**Mémoire en réponse suite à l'avis délibéré
de la Mission régionale d'autorité environnementale
Provence-Alpes-Côte d'Azur**

**sur la modification n°2 du plan local d'urbanisme (PLU) de
Solliès-Toucas (83)**

**N° MRAe
003180/A PP**

Figure 3: Trame Verte et Bleue communale -
Source : évaluation environnementale - dossier de
modification n°2 du PLU de Solliès-Toucas

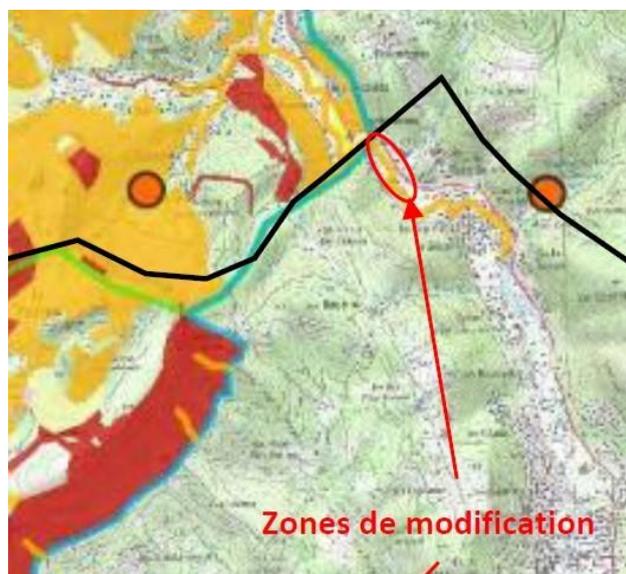
La trame verte et bleue communale met en évidence, à proximité directe des sites concernés, un corridor aquatique et sa ripisylve. Cette dernière est actuellement définie comme un espace vert protégé au titre du PLU⁹.

Pour la MRAe, malgré les mesures d'atténuation proposées afin de maintenir les continuités écologiques (préservation réglementaire de la ripisylve du Gapeau ; respect de la zone rouge du plan de prévention des risques d'inondation, couplé à une marge de recul de 10 mètres à partir du haut de berge ; coefficient de pleine terre de 40 % de l'unité foncière), cette modification est susceptible d'entraîner, pour les raisons citées au § 2.1.1 du présent avis, des incidences négatives notables sur la fonctionnalité de la ripisylve du Gapeau et des zones humides.

Par ailleurs, la préservation de la ripisylve est incompatible avec la mise en place d'OLD (cf chapitre 2.2 du présent avis).

La MRAe recommande de compléter l'évaluation environnementale par une analyse des incidences résiduelles du projet de modification sur les fonctionnalités écologiques locales, de requalifier le niveau d'incidences et de traduire les mesures de protection au travers d'une orientation d'aménagement et de programmation.

Étant en présence d'une zone urbanisée (ancien secteur UTa), il ne nous est pas paru opportun de réaliser une OAP, laquelle n'a pas pour objectif de traduire les mesures de protection environnementales mais de donner des orientations uniquement en matière d'urbanisme et d'environnement. En effet, le projet s'inscrit dans un rapport de compatibilité et non de conformité avec l'OAP, de sorte qu'identifier des éléments paysagers à conserver n'aurait eu que peu de valeur in fine. En revanche, le zonage, s'inscrivant dans un rapport de conformité, identifie déjà la ripisylve en tant qu'espace vert protégé.

Figure 3: Aléa incendie de forêt, site de modification Nord -
Source : évaluation environnementale - dossier de
modification n°2 du PLU de Solliès-Toucas

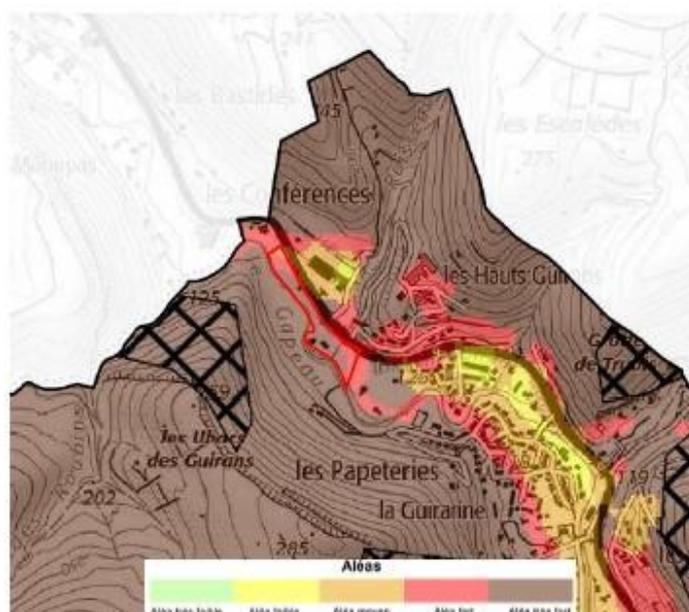
Le secteur de modification au nord est concerné par un aléa très fort.

La MRAe note que les mesures réglementaires génériques liées à l'application des prescriptions en matière de défense contre les incendies ne constituent pas des mesures d'évitement-réduction systématiquement suffisantes au sens de l'évaluation environnementale. Le rapport n'évalue pas les effets induits (menace pour le massif forestier) et subis (atteinte aux personnes et aux biens) par l'aménagement spécifique de ce secteur de projet au regard du risque d'incendie de forêt.

La MRAe ne peut que souligner, en accord avec le dossier lui-même, que le secteur de projet se trouvant en aléa fort à très fort, il apparaît, avant même de prévoir des mesures de défendabilité, qu'une implantation dans ce secteur est à éviter au regard de la prévention du risque incendie de forêt.

La MRAe recommande de compléter l'analyse des effets (induits et subis) de la modification du PLU dans le secteur Nord sur le risque d'incendie de forêt, d'évaluer le niveau d'impact dans un contexte de changement climatique et, le cas échéant, de rechercher un secteur alternatif.

Des analyses ont déjà été réalisées pour veiller à ce que tout le projet réponde aux préconisations du SDIS (avis joint au dossier d'enquête) en matière de mesures constructives des bâtiments soumis à un aléa feu de forêt.

En effet, les dispositions suivantes seront prévues :

-Des dispositions constructives au niveau des façades, des ouvertures (prévues avec dispositifs d'occultations). Les couvertures seront classées M0 ou incombustibles pour les façades exposées.

-Les installations permettant l'accès aux moyens de secours seront signalées de manière visible, notamment concernant l'accès au parking du bâtiment le plus exposé (qui présente une raquette de retournement et qui sera signalée).

D'une manière globale le projet prévoira des cheminements pompiers répartis et signalés évitant toute confusion et stationnement de véhicule sur son emprise. (Adaptation et barriérage, conforme NF S61-580).

Il n'est pas prévu de plantation ou de mobilier proche des zones d'accès prévus à l'usage des services de secours (cf. Guide DFCE – sensibilité des haies face aux incendies de forêt sous climat méditerranéen).

La défense extérieure contre les incendies prévue est conforme au RDDECI.

L'accès aux bâtiments sera réalisé par voie Engins avec un traitement de surface et un respect des pentes maximales. Les rayons et les raquettes de retournement sont implantés sur le plan de masse du projet.

Ces mesures, ayant été validées par BTP Consultants, Bureau de contrôle technique bâtiment et CSPS, seront ajoutées au rapport d'évaluation environnementale pour réduire les risques et incidences potentielles du projet.

Par conséquent, au regard des éléments précités, le projet est compatible avec la carte d'aléas Feu de forêt et ne nécessite pas de déterminer un site alternatif. Etant précisé une nouvelle fois que ce site s'avère être le moins contraignant en termes de limites topographiques comme expliqué au sein du chapitre 1.

Malgré tout, l'étude des effets de la modification du PLU sur le secteur nord sera complétée afin d'intégrer les incidences du site sur la vulnérabilité des massifs boisés. L'analyse prendra en compte les effets du changement climatique, notamment l'augmentation des températures, la réduction de la disponibilité en eau, la fréquence et l'intensité des épisodes de sécheresse et de vents forts.

Figure 5: Extrait du zonage du PPRi (2025) - Source : PPRi de Solliès-Toucas (DDTM), site internet de la préfecture du Var

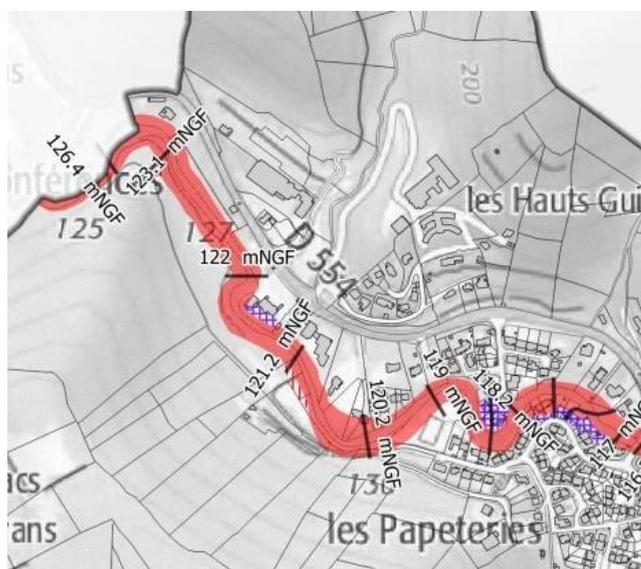
La commune est couverte par un plan de prévention des risques inondation (PPRi) approuvé le 26 juin 2025. La MRAe note que l'évaluation des incidences ne repose pas sur ce dernier, mais sur des cartes de zonages réglementaires du PPRi approuvé par anticipation en 2016.

La MRAe constate qu'une partie plus importante du site se situe en zone rouge du nouveau PPRi, zone dans laquelle toute construction nouvelle est interdite.

La MRAe recommande de reprendre l'analyse des incidences de la modification du PLU dans le secteur Nord en intégrant le dernier plan de prévention des risques inondation approuvé et de redéfinir l'emplacement du secteur de projet en fonction de ce dernier.

Les incidences de la modification du PLU dans le secteur Nord (réalisation de logements sur le site de la Bastide enchantée) ont été examinées au regard des deux PPRi successifs dans la mesure où le PPRi a été approuvé le 26 juin 2025, avant le début de l'enquête publique de la modification du PLU. La future approbation du PPRi a été anticipée : les documents relatifs au contenu du PPRi révisé étaient en consultation pendant l'enquête publique du 15 janvier 2025 au 13 février 2025, ce qui nous a permis de vérifier que le projet de PLU était compatible avec le PPRi en enquête publique. Il s'avère qu'à cet endroit, le PPRi en cours de révision n'a pas fait l'objet d'évolution entre l'enquête publique et l'approbation, de sorte que le projet est bien compatible avec le PPRi approuvé le 26 juin 2025.

Malgré cette analyse, l'évaluation environnementale ne devait néanmoins mentionner que le PPRi approuvé en 2016 dans la mesure où seul ce dernier était bien exécutoire lors de la notification pour avis à la MRAE (mai 2025-accusé réception MRAE reçu le 3 juin 2025). A cette date, nous n'avions pas connaissance de la date exacte à laquelle le PPRi révisé serait approuvé, d'autant que la prescription date tout de même du 26 novembre 2014...L'évaluation environnementale sera bien évidemment modifiée pour ne tenir compte désormais que du PPRi révisé.

La zone de projet est située en zone rouge « R1 » le long du Gapeau : zone d'aléa très fort pour les Zones Pas ou Peu Urbanisées (ZPPU) et zone d'aléa fort à très fort pour les Autres Zones Urbanisées (AZU). Une emprise résiduelle de la parcelle AA n° 97 se situe en zone quadrillée violette « B2 » : zone d'aléa modéré pour les Autres Zones Urbanisées (AZU).

Le travail de vérification de la superposition cartographique du projet avec celle du PPRI nouvellement approuvé a bien été mené.

Le projet prend en compte les prescriptions du nouveau PPRI en ce que :

- Toute la zone située en rouge « R1 » restera inconstruite. Cette zone rouge est de toutes manières doublée par l'identification au zonage d'un espace vert protégé « ripisylve » bloquant toute construction.
- Le projet respectera la marge de recul nécessaire de 10m compté de part et d'autre du haut de berge pour le Gapeau du fait de la confirmation de la stabilité de la berge suffisante fondée sur la production d'une étude géotechnique qui a été réalisée, transmise et analysée par le pôle risque des services de l'Etat.
- Le projet est réalisable en zone B2. Il est tenu compte du fait que les sous-sols/parkings souterrains, les remblaiements, affouillements, endiguements, ne seront pas réalisables à cet endroit.
